709486
Instituto Nacional de Cancerología E.S.E.
Gestión Documental y Correspondencia
No. Radicación: SAL-06217-2014

RESPUESTA: CONVOCATORIA PÚBLICA No.092 -2014

Comendidamente me permito dar respuesta a su comunicación recibida vía e-mail al correo invitaciones@cancer.gov.co, de fecha 12 de agosto de 2014, al respecto le informo lo siguiente:

DETALLES DE MUEBLES

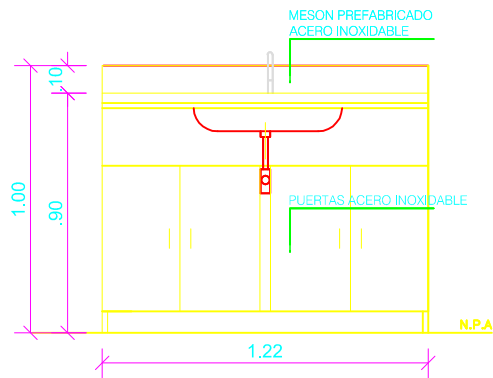
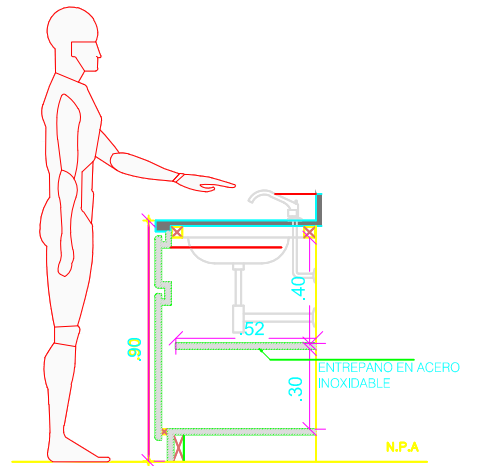
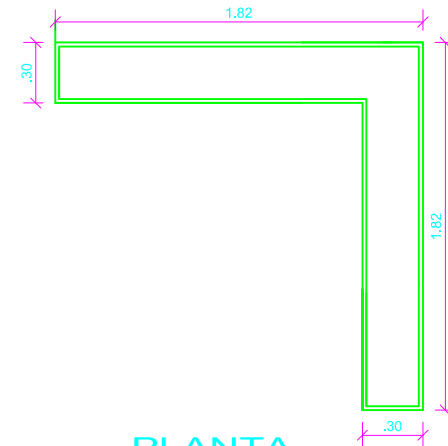
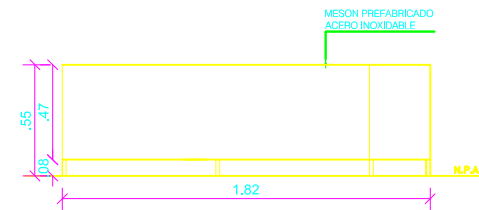
"...ITEM 17.1 Suministro e instalación de mueble inferior y superior en acero inox. 1.22 m X 0.90 m x 0.60 m incluye poceta, grifería, estructura, puertas, entrepaños, costados y espaldar. suministrar diseño del mueble con especificaciones debido a que la descripción del item NO es suficiente para saber cuál es el alcance del mismo. Por favor aclarar estas especificaciones..."

"...ITEM 49.9 Cambiar los muebles de madera por muebles en acero inoxidable superiores e inferiores en el área de depósito del material estéril. la descripción del ítem NO es suficiente para saber cuál es el alcance del mismo, suministrar diseño del mueble con especificaciones. Por favor aclarar estas especificaciones..."

El Instituto Nacional de Cancerología ESE, le informa que estos son datos mínimos para cotizar. El mueble se utilizara para un área limpia de la central de urgencias el diseño se observa en el anexo.

El Instituto Nacional de Cancerología ESE, le informa que los muebles están y el diseño se define en campo antes de fabricar. Ver diseño propuesto (ANEXO 1 RESPUESTA)
